改善箇所説明図

エアバッグ（エアバッグコントロールユニット）

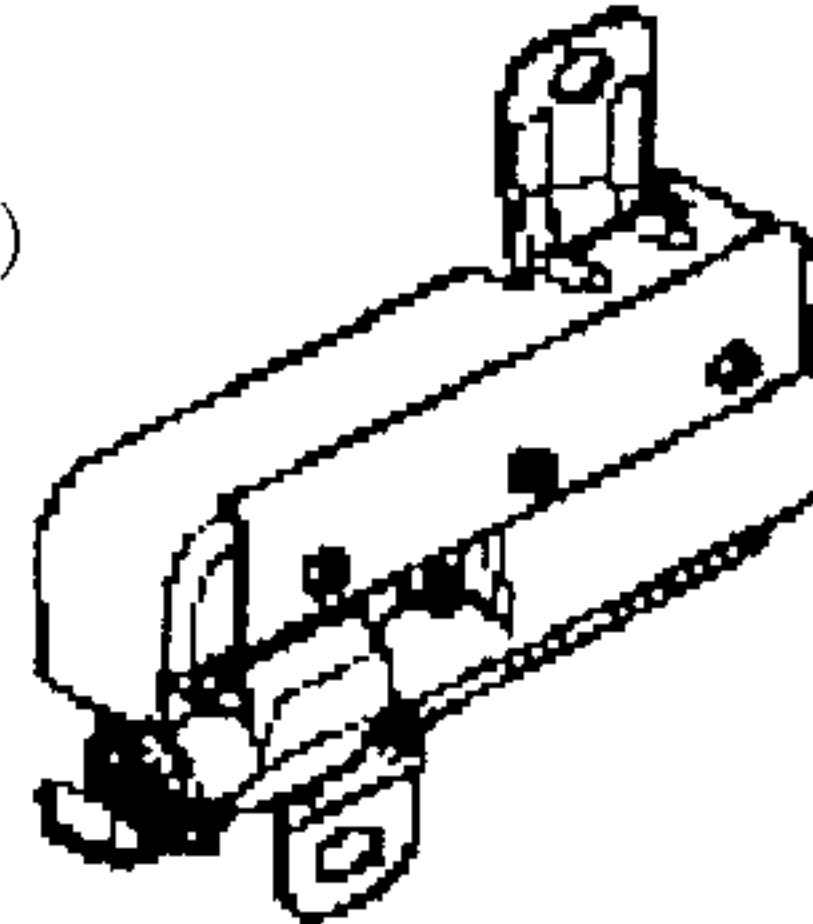
エアバッグ コントロールユニットのソフトウェアが不適切なため、前席シートの着座センサーが乗員の着座を感知できない場合があり、事故等の衝突時、助手席エアバッグが作動しないおそれがある。

全車両、コントロールユニット
のプログラミングを再設定する。
